第6章 嵯峨嵐山地区の課題・問題点

1 JR嵯峨嵐山駅、トロッコ嵯峨駅及び京福嵯峨駅前駅の課題・問題点

図-7 トロッコ嵯峨駅・京福嵯峨駅前駅の課題・問題点マップ

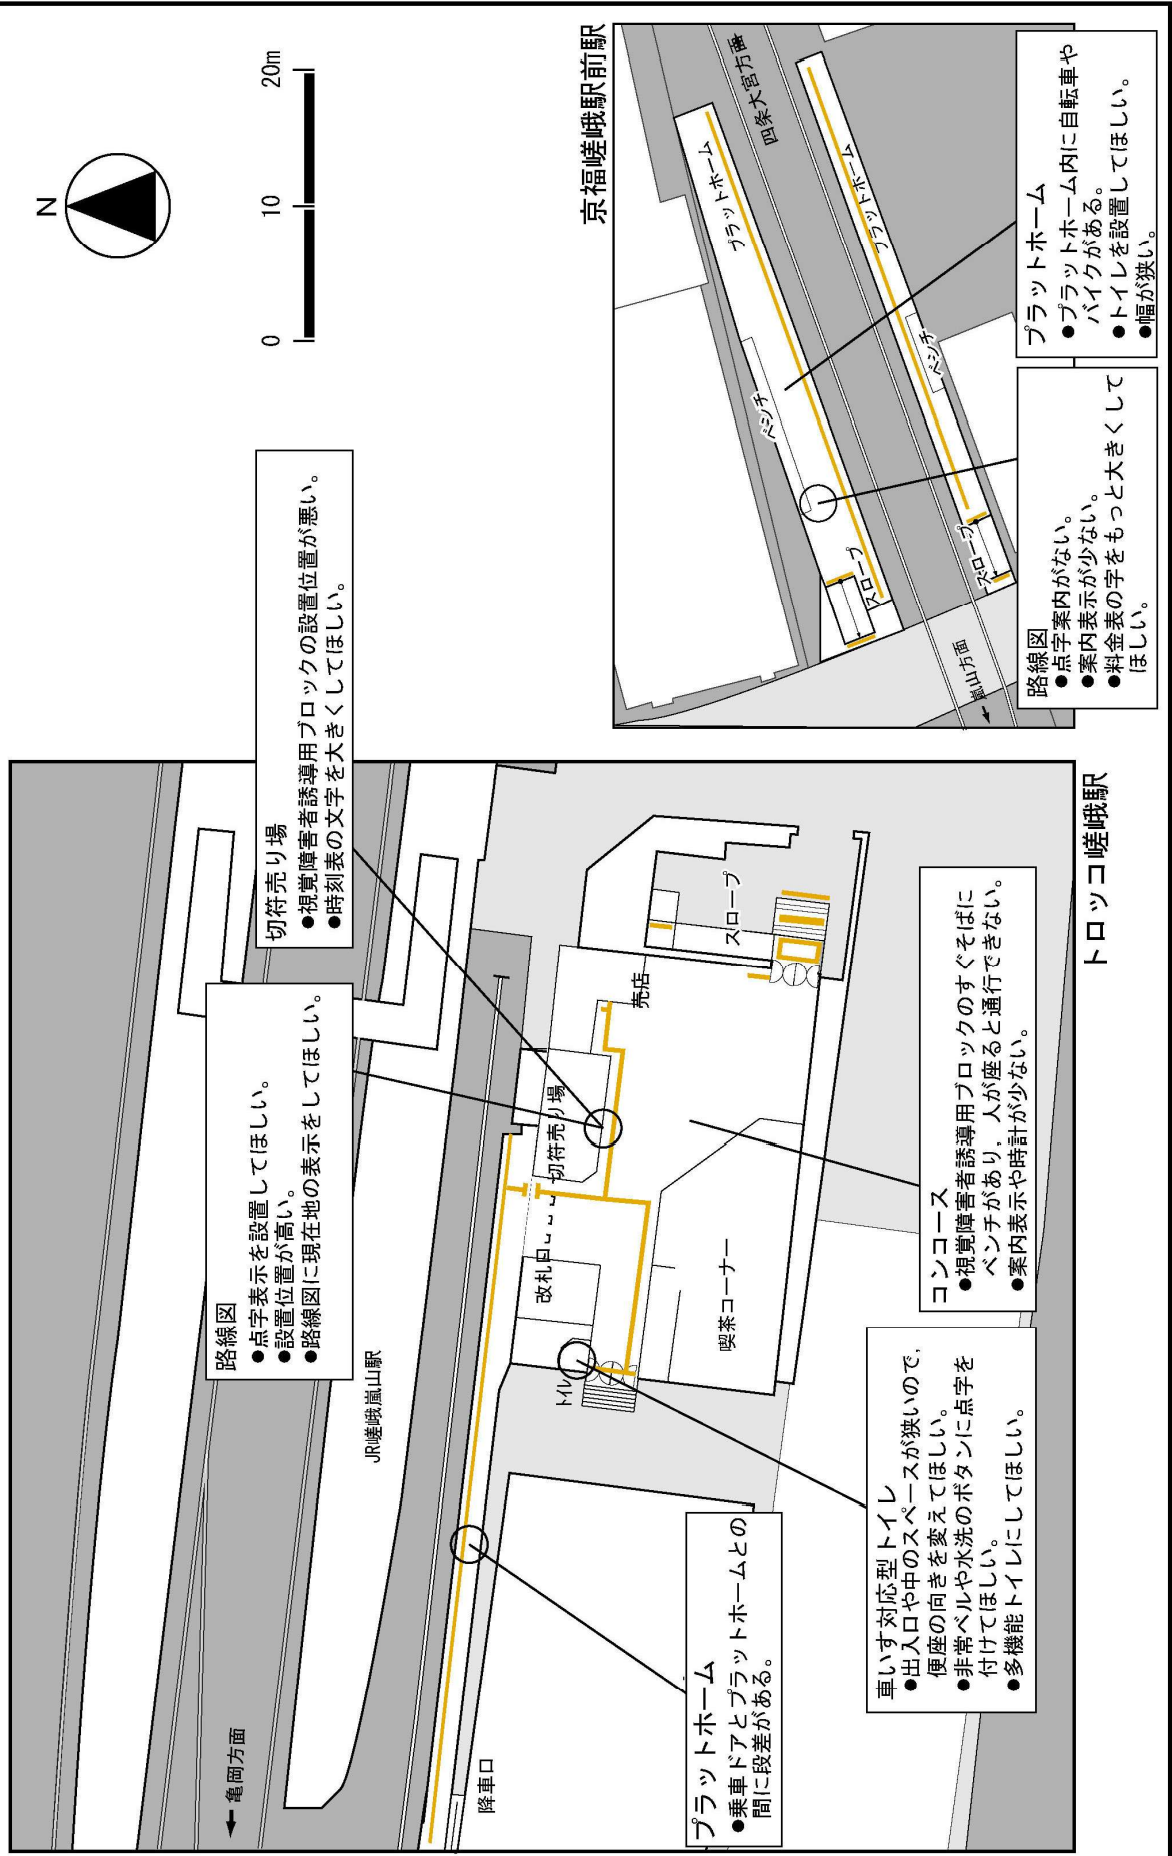
入口から切符売り場までの視覚障害者誘導用ブロックを、適切に設置してほしいとの要望があります。また、トイレの前の通路の誘導ブロックのすぐそばにベンチが設置されており、人が座ると誘導ブロックに沿って通行できないので改善してほしいとの指摘があります。

車いす対応型トイレの出入口や中のスペースが狭く、車いすでは回転しにくいので便座の向きを変えてほしいとの要望があります。また、非常ボタンや水を流すボタンに点字表示を設置してほしいとの要望があります。また、車いす対応型トイレを、オストメイト対応（人工肛門や人工膀胱をつけた人が器具の洗浄などを行える設備を備える）等の機能のある多機能トイレに改善してほしいとの要望があります。

路線図に点字表示や現在地の表示を設置して、もう少し見やすくしてほしいとの要望があります。また、設置位置が高いので改善してほしいとの要望があります。

ホーム上にバイクや自転車が駐められているので撤去してほしいとの要望があります。

路線図に点字表示を設置してほしいとの要望があります。また、路線図の料金表示を大きくしてほしいとの要望があります。
